Asunto: Puesta de Manifiesto - Proyecto Muelle Oeste y Ampliación de la Playa de Contenedores - Etapa V - Terminal Cuenca del Plata S.A. Expediente 2022/36001/002485 - Observaciones de la Intendencia de Montevideo

Ing. Ag. Olga Otegui, titular de la cédula de identidad No. 1.445.508-3, en su calidad de Secretaria General, en nombre y representación de la Intendencia de Montevideo, constituyendo domicilio electrónico en la casilla secretaria.general@imm.gub.uy, en el término del plazo establecido viene a presentar objeciones a la puesta de manifiesto publicada el 14 de marzo del corriente año del documento “Informe Ambiental Resumen del Proyecto Muelle Oeste y Ampliación de la Playa de Contenedores - Etapa V”:

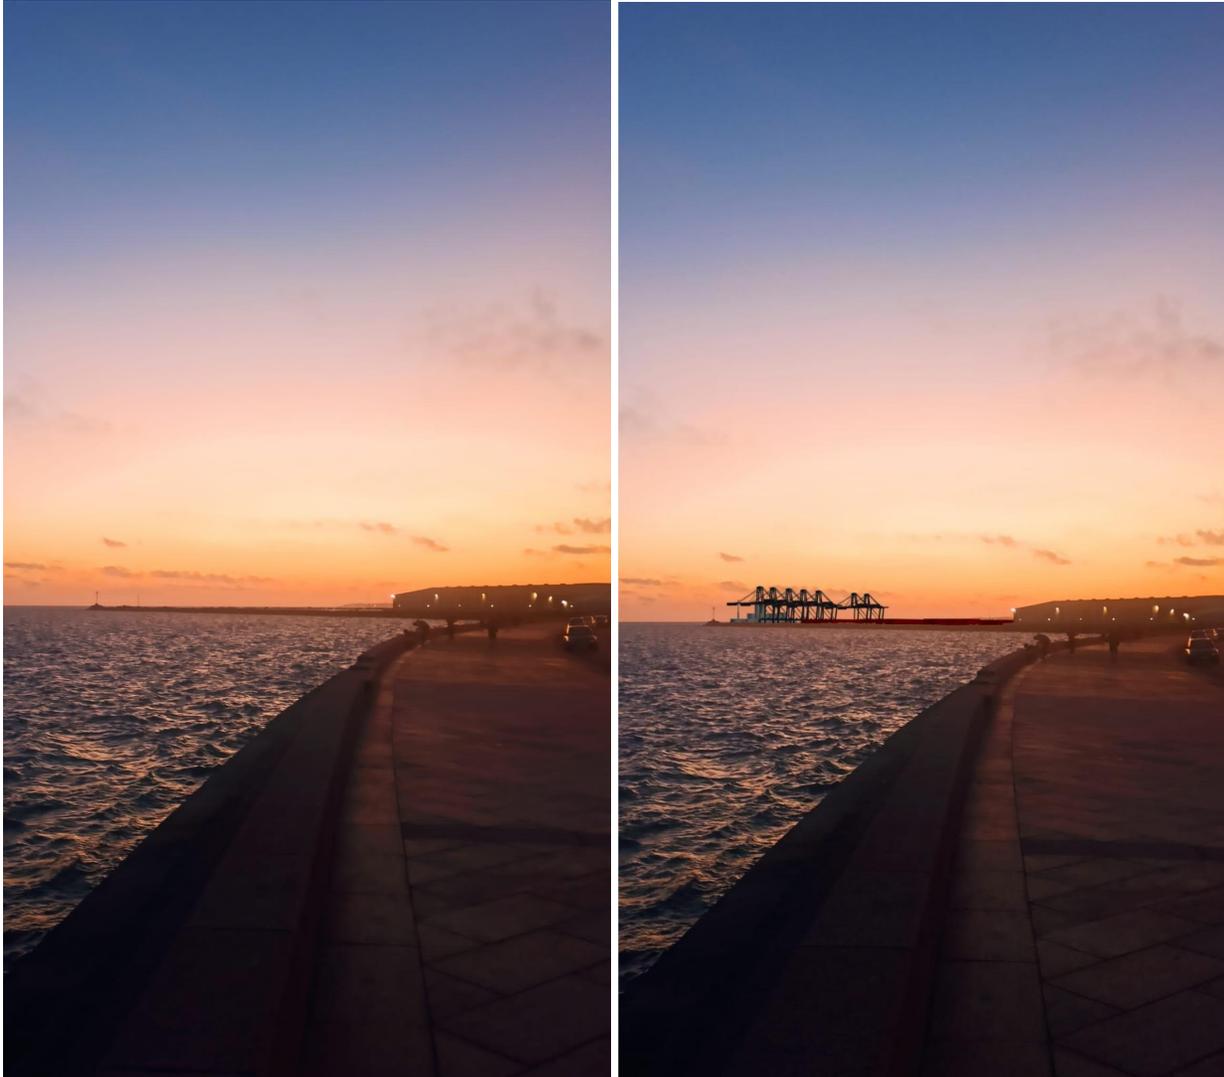
La rambla es uno de los espacios públicos más emblemáticos de la ciudad, con valor patrimonial, simbólico y de uso, protegido por su monumentalidad con la declaración de Monumento Histórico Cultural de la Nación y de interés del departamento de Montevideo, como se dijo. Es un símbolo especialmente representativo que cumple un rol fundamental en el imaginario colectivo de los uruguayos. Se compone de varios tramos, uno de ellos es el tramo de la Rambla Sur, que se vé afectado por las obras proyectadas. **Se relevan posibles impactos, si bien se entiende, como ya se ha**

Durante la etapa de construcción podrían eventualmente haber afectaciones al muro de contención de la Rambla Sur, sobre lo cual hay información insuficiente. En relación a los impactos permanentes de prosperar la construcción e iniciar operaciones, se señala que la implantación de la nueva explanada de contenedores, zona de precarga y muelle impactaría en el paisaje de la Rambla Sur, en particular afectando la percepción del remate de la península donde se visualizarían grúas de 90 metros de altura y varios pisos de contenedores apilados (equivalentes a edificios de 35 y 5 pisos, respectivamente). La mayor afectación del paisaje se da de la calle Colón en adelante por la proximidad y lo directo de las vistas.

Corresponde señalar que el documento en análisis no brinda información suficiente para ser analizado en profundidad, sin la cual no será posible avanzar con el proyecto. En el punto 4.4.3 denominado Paisaje, se incluye una selección de vistas actuales que serán afectadas, pero no se incluyen fotomontajes del impacto del proyecto sobre esas vistas. La única imagen de vistas de la Rambla Sur incluida (Lámina 5-2, pág. 90) en el que se incluye un fotomontaje está tomada de aproximadamente la intersección con la calle Paraguay, y en la misma se aprecia un impacto significativo en el paisaje.

Se elaboró por parte de los equipos técnicos de la Intendencia un fotomontaje con la finalidad de demostrar el impacto de la obra proyectada en la visual de la zona. De la comparación de la foto actual y de ese fotomontaje se advierte de manera contundente el impacto de la obra proyectada en la visual de la zona. El remate de la península hacia el río, que actualmente se ve como una sucesión de elementos de escala decreciente (edificios, escollera, río), se vería alterada por la presencia de los contenedores y grúas, eliminando esa sucesión decreciente. Las grúas pasarían a ser el elemento de mayor destaque de esa vista, vista que actualmente se mantiene despejada de instalaciones mecánicas portuarias.
